Vysvětlení a doplnění zadávacích podmínek

Název veřejné zakázky:	Nemocnice Třebíč – Parkovací dům
Předmět veřejné zakázky:	stavební práce

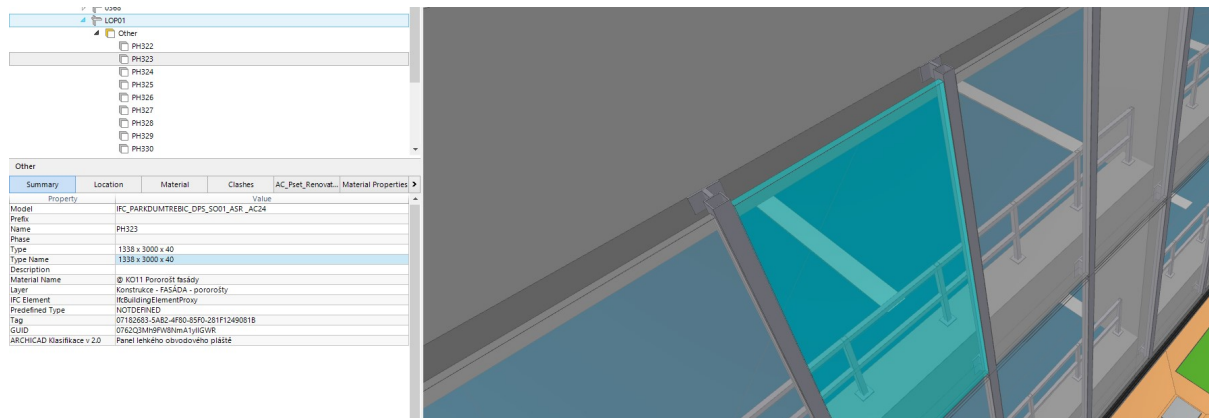
Fasádní panely (pororošty): Dle předané dokumentace nejde fasáda z pororoštů řádně ocenit – nejsou k tomu potřebné výkresy. V dokumentu „D.1.1.3.03 Výpis skladeb konstrukcí.pdf“ je na str. 16 fotografie a odkaz na provedení pororoštů dle již hotového objektu Operačních sálů. Zde je asi patrné provedení roštů vč. tvarových kotevních lemů a další požadavků. Žádáme tedy o doplnění dokumentace o výkresy jednotlivých formátů roštů po jednotlivých fasádách vč. kusovníku a detailů kotvení.

Uvedená fotografie naznačuje cílený vzhled (rošty nebudou kladeny na koso apod.) nikoliv technické provedení. Neurčuje požadavek na olemování, vynášecí konstrukci, zavětrování apod. Dané prvky budou aplikovány na základě potřeb výrobní dokumentace.

V rámci PD je v části D.1.2.01 Statický výpočet a technická zpráva proveden statický výpočet a nastíněn typový detail.

V části D.1.1.3.08.09 Výpis zámečnických výrobků má tazatel k dispozici hmotnostní a rozměrové údaje pro kotevní prvky, rošty a výplňové panely vycházející ze zpracovaného modelu.

Poskytnutá sada informačních modelů doplňuje celkový náhled na panelové prvky v kombinaci s výkresy pohledů, které jsou také automaticky generované z modelu. IFC umožňuje i náhled a základní geometrické informace jednotlivých segmentů – přikládáme pro ilustraci

Podrobnější řešení fasády včetně kladečských plánů podléhá samostatné dokumentaci viz položka VRN
